Keuringsverslag van een elektrische laagspanning- en zeer lage spanningsinstallatie

NIET CONFORM

Datum keuring: 22/08/2023

Straatnaam Tabakbergstraat
Huisnummer 1
Busnummer
Postcode 3080
Gemeente Tervuren
Land België

Afbeelding schakel- en verdeelbord:

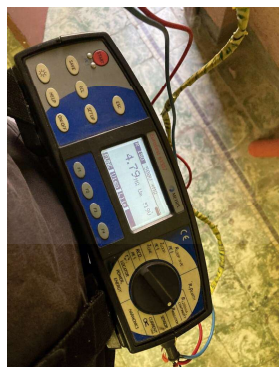
- I5.09 De genaakbare, naakte onder spanning staande delen zijn onvoldoende afgeschermd. (Boek 1 Afdeling 5.1.4. en 4.2.2.3.)
- I5.10 Niet gebruikte invoeringen van het verdeelbord zijn niet correct of onvoldoende afgedicht. (Boek 1 Afdeling 5.1.4. en 4.2.2.3.)

I5.11 Interne verbindingen en/of doorsnede van de verdeelrails en verbindingen in het bord zijn onvoldoende. (Boek 1 Onderafdeling 4.4.1.1. en 4.4.1.5.)

I5.13 De nominale spanning dient duidelijk vermeld te worden op een oordeelkundig gekozen plaats. (Boek 1 Onderafdeling 3.1.3.3.)

I5.14 Een alpolige scheidingsschakelaar is te voorzien om bord volledig spanningsloos te kunnen zetten. (Boek 1 Onderafdeling 5.3.5.1.B. en nota)

I6.01 Een verzegelbare differentieelstroombeschermingsinrichting dient geplaatst te worden aan het begin van de installatie. (Boek 1 Onderafdeling 4.2.4.3.)

I6.05 De algemene differentieelstroombeschermingsinrichting dient aan het begin van de installatie geplaatst te worden (onmiddellijk na kWh teller), dit om de bescherming tegen onrechtstreekse aanraking te verzekeren bij gebruik van leidingen van klasse I (XFVB, VFVB, EXAVB, EVAVB, ...). (Boek 1 Onderafdeling 5.3.5.3.)

I7.02 De smeltzekeringhouders of houders van kleine vermogensschakelaars met pennen met een sectie kleiner dan 10mm² dienen voorzien te worden van kalibreerelementen. (Boek 1 Onderafdeling 5.3.5.5.A.)

I7.08 De aanduiding van de nominale stroomsterkte van smeltzekeringen en/of vermogensschakelaars is niet zichtbaar of is uitgewist. (Boek 1 Onderafdeling 1.4.2.1.)
